Informe final: EIC-Lanamme-INF-0450-2023

Análisis del caso y resumen de la calidad de los materiales y desempeño de trabajos ejecutados del proyecto: Construcción de un Paso a Desnivel en la Facultad de Derecho UCR - Rotonda de La Bandera, Ruta Nacional No. 39

INFORME FINAL DE AUDITORÍA TÉCNICA EXTERNA

Análisis del caso y resumen de la calidad de los materiales y desempeño de trabajos ejecutados del proyecto: Construcción de un Paso a Desnivel en la Facultad de Derecho UCR - Rotonda de La Bandera, Ruta Nacional No. 39

Figura 2. Resultados de las muestras de concreto estructural obtenidos por el laboratorio de Verificación para la resistencia a la compresión simple a los 28 días.

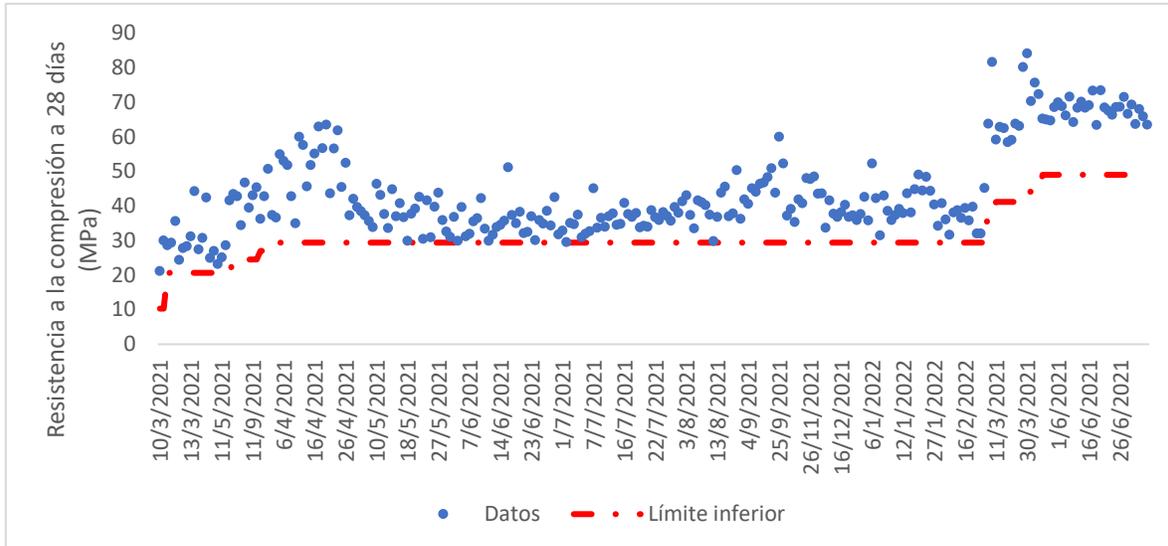
La totalidad de los resultados obtenidos por el laboratorio de verificación satisfacen la resistencia mínima requerida a la compresión simple a 28 días para todas las resistencias de diseño del concreto estructural.

Figura 3. Resultados de las muestras de concreto estructural obtenidos por el LanammeUCR para la resistencia a la compresión simple a los 28 días.

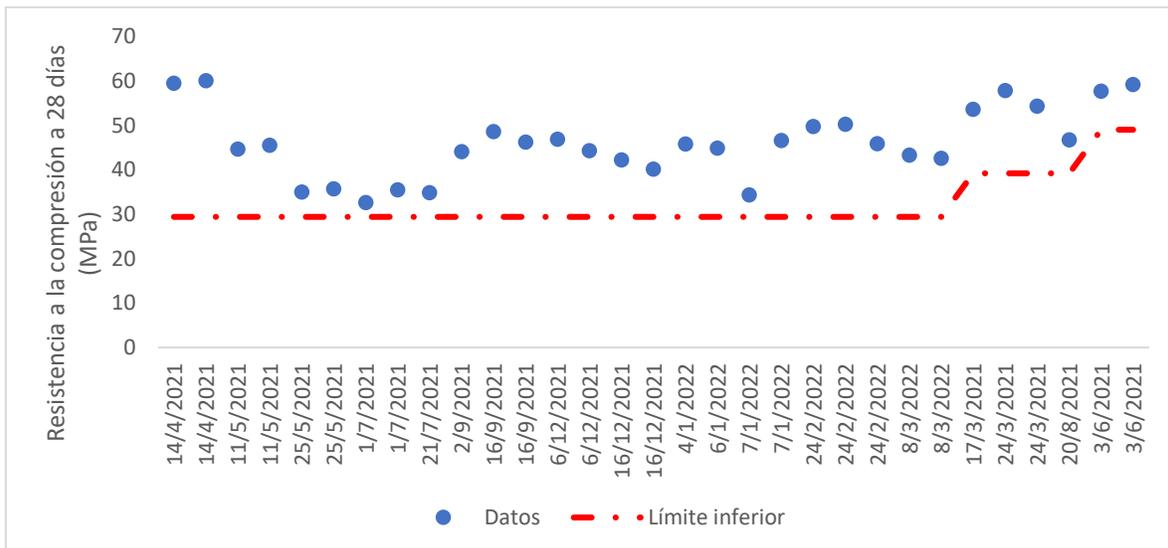
En la Figura 3, se muestran los resultados obtenidos por el LanammeUCR para el concreto estructural colocado en el proyecto. Los resultados se encuentran por encima de la resistencia mínima requerida contractualmente para todas las muestras analizadas, lo que indica que el concreto ensayado cumple la resistencia especificada.

Figura 4. Resultados del Esfuerzo de Fluencia Reportados por la Verificación para el Acero Utilizado en el Proyecto.

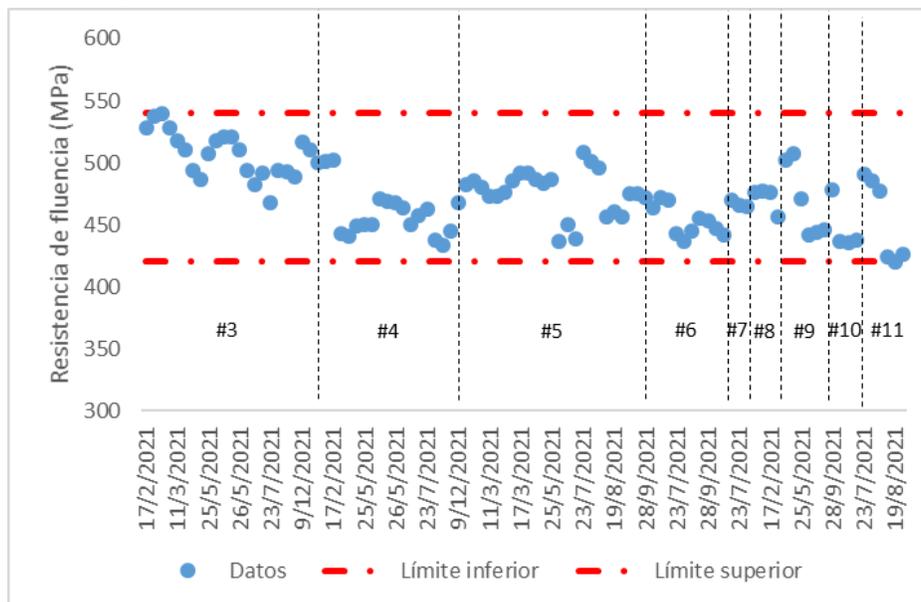
Como se puede apreciar en la Figura 4, los resultados del esfuerzo a la fluencia para los diferentes diámetros de varillas de acero ensayados por el laboratorio de verificación se encuentran dentro de los límites, por lo que cumplen con los requisitos para dicho material.

Figura 11. Resultados del Esfuerzo de Fluencia Obtenidos por el LanammeUCR del Acero Utilizado en el Proyecto.

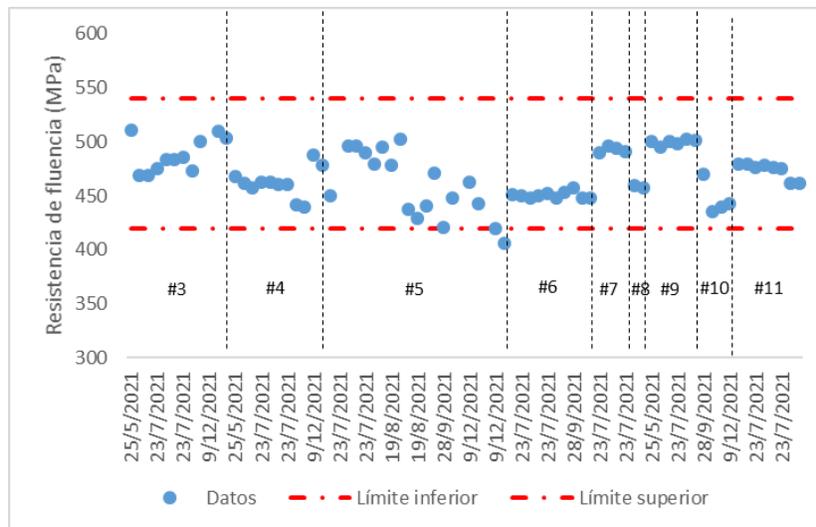
El incumplimiento en la fluencia del acero podría generar una falla que tiende a la fragilidad en el concreto reforzado, donde el acero no tenga las capacidades para desarrollar la fluencia requerida para tratarse de una falla dúctil.

Figura 14. Resultados de la Elongación Obtenidos por el LanammeUCR del Acero Utilizado en el Proyecto.

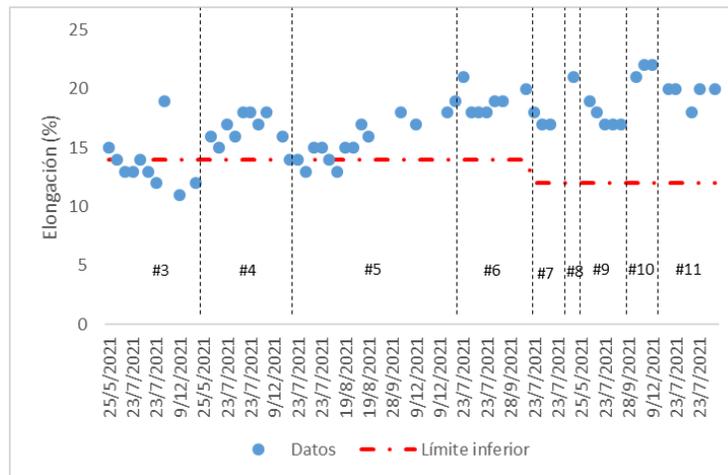
Al incumplirse la elongación del acero, el concreto reforzado es propenso a que existan diferencias en la compatibilidad de deformaciones y la falla del concreto ocurra bajo condiciones de menor seguridad y capacidad, y no se dé conforme a lo diseñado.

Figura 17. Resultados del Ancho del Cordón Obtenidos por el LanammeUCR del Acero Utilizado en el Proyecto.

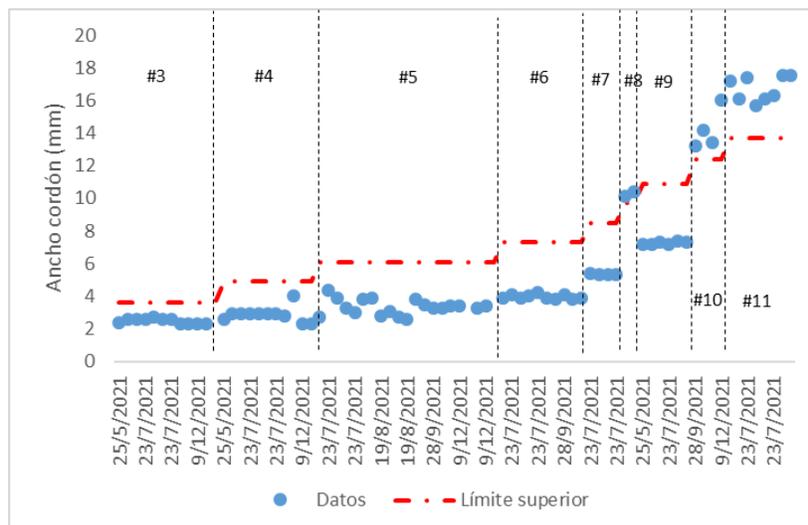
En cuanto al ancho del cordón de los ensayos de la verificación, la Figura 17 muestra incumplimiento en la varilla #8, #10 y #11, ya que los resultados obtenidos son mayores que el límite superior especificado. Este tipo de incumplimiento en el cordón de la varilla podrían incidir en la adherencia del acero con el concreto para el adecuado funcionamiento del concreto reforzado como un material compuesto por ambos.

Figura 18. Resultados del Límite Líquido Reportados por la Verificación para la Subbase Granular en el Proyecto.

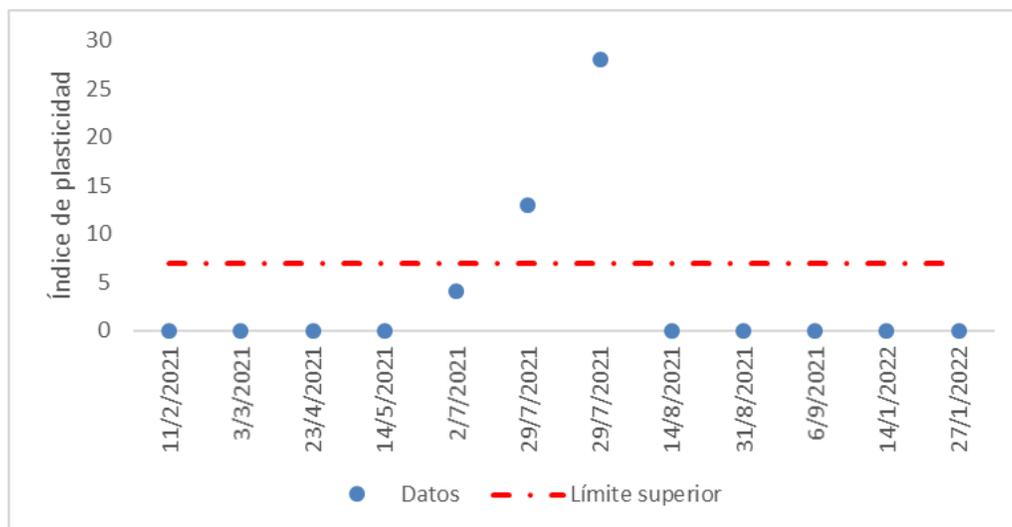
De acuerdo con la Figura 18, se puede apreciar que una muestra con un valor de 47, la cual superó ampliamente el límite líquido máximo establecido para la subbase por lo que se trata de un incumplimiento. La muestra registrada en el informe 21-RB3-0397-7056 tiene un resultado de 29, lo cual es un valor que dista una unidad del límite y está dentro de los límites especificados.

Figura 19. Resultados del Índice de Plasticidad Reportados por la Verificación para la Subbase Granular en el Proyecto.

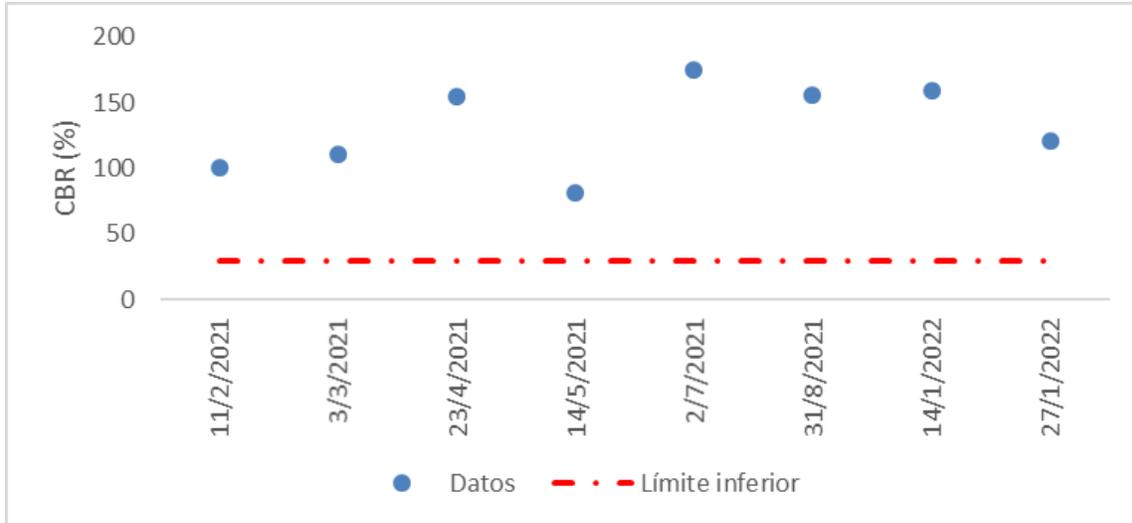
Con base en la Figura 19, se aprecia que dos muestras superan el límite superior del índice de plasticidad especificado para la subbase, por lo que presentan incumplimiento.

Figura 22. Resultado de la Resistencia a la Compresión Inconfinada por la Verificación para la Base Estabilizada con Cemento (BE-25) en el Proyecto.

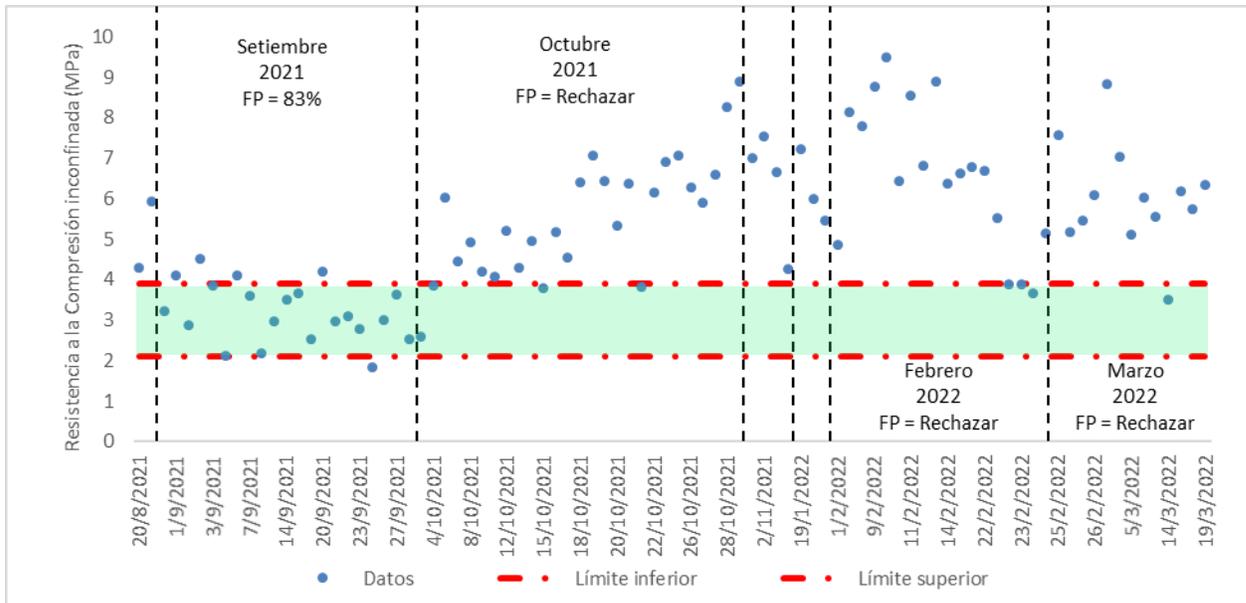
A partir de los resultados del laboratorio de Verificación de Calidad, en la Figura 22 se muestran las resistencias a la compresión simple obtenida para las muestras de base estabilizada ensayadas en el periodo de agosto 2021 a marzo 2022.

Figura 24. Histograma de frecuencias de los resultados de resistencia a la compresión de base estabilizada ensayados por el laboratorio de verificación de la calidad de agosto 2021 a marzo 2022.

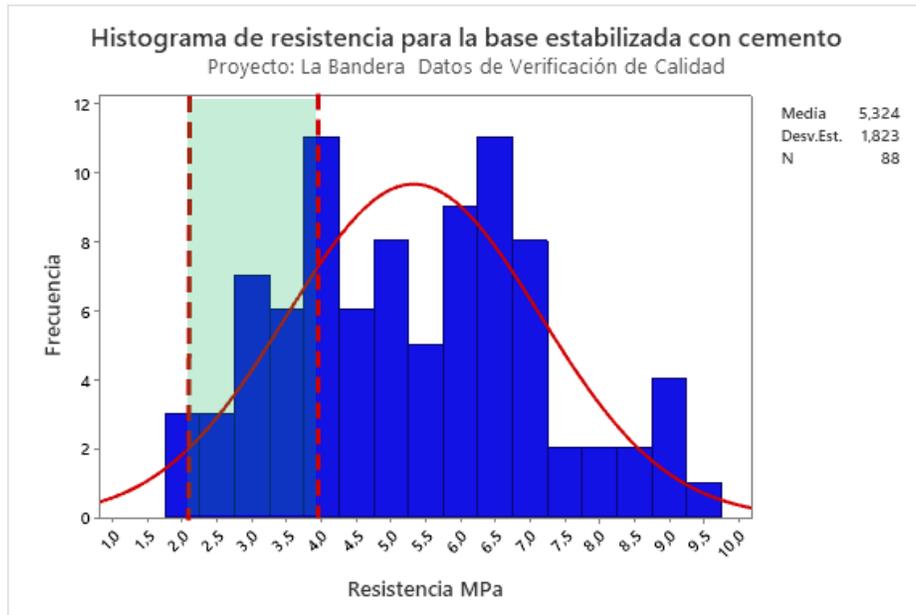
Así mismo, la Figura 24 presenta los resultados de la resistencia a compresión obtenida en la base estabilizada, donde la media de las resistencias es 5,3 MPa con una desviación estándar de 1,8 MPa para la distribución de los datos. Se aprecia como los límites de la especificación se encuentran en uno de los extremos de la distribución de la campana de Gauss, lo cual demuestra que la tendencia de los resultados es estar fuera de los límites de cumplimiento del material.

Figura 26. Resultados de MAC TMN 12,7 mm Reportados por la Verificación para el Contenido de Asfalto.

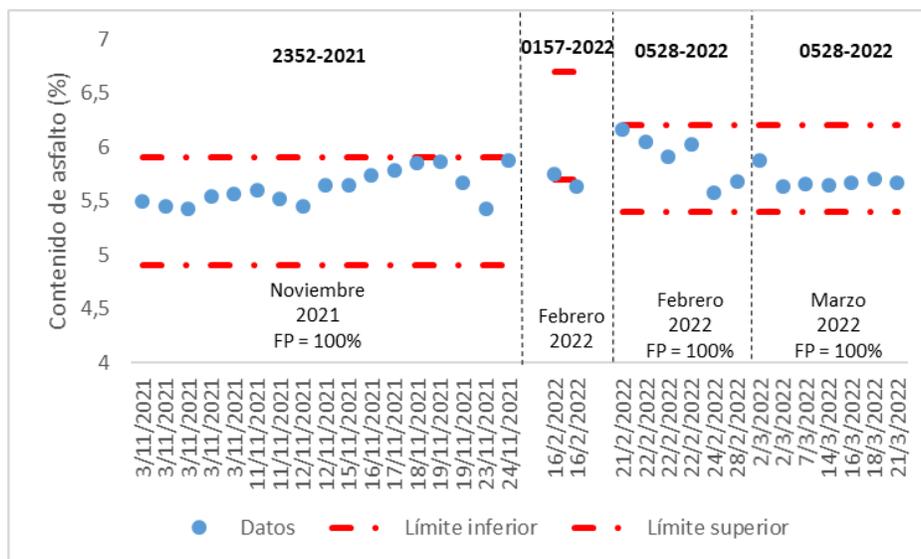
Tal como se puede apreciar en la Figura 26 los resultados de los resultados de contenido de asfalto para la mezcla de 12,7 mm se encontraron dentro de los rangos de diseño para los distintos diseños de mezcla.

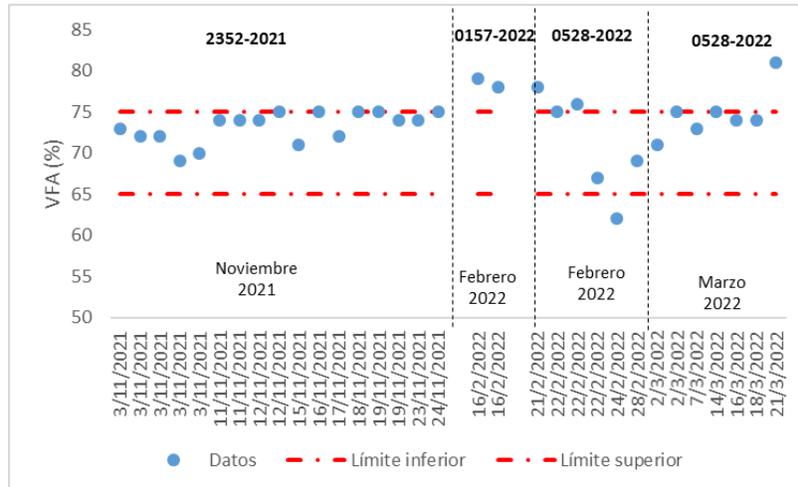
Como se aprecia en la Figura 28 los vacíos en el agregado mineral (VMA) del diseño 2352-2021 se encontraron cercanos al límite mínimo de 14 %. El diseño 0157-2022 tuvo incumplimiento en sus dos resultados. Y el diseño 0528-2022 presentó cumplimiento con un único resultado de incumplimiento inferior al 14 %.

Figura 50. Evaluación del IRI, carril externo, sentido: San Pedro - Guadalupe, tronco principal del proyecto Paso a Desnivel la Facultad de Derecho UCR-Rotonda de la Bandera, Ruta Nacional No 39.

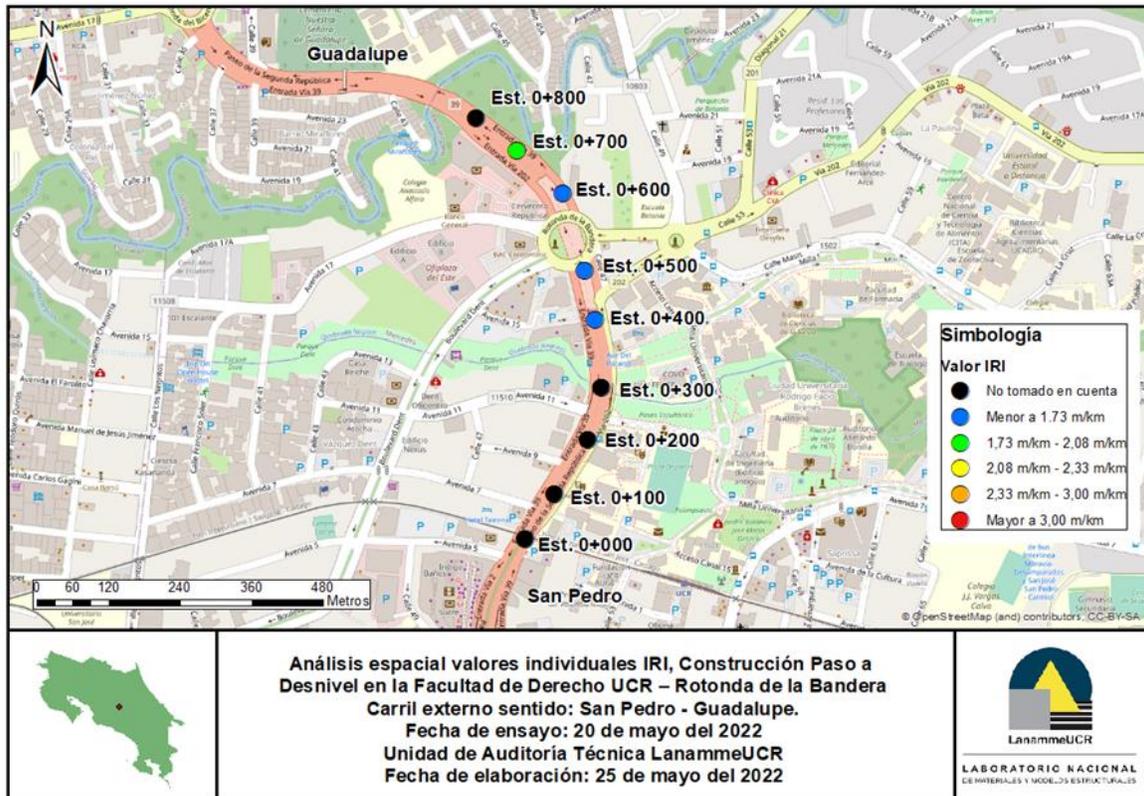
En la Figura 50 se observa el análisis espacial de los valores individuales de IRI para el carril externo, sentido San Pedro - Guadalupe.
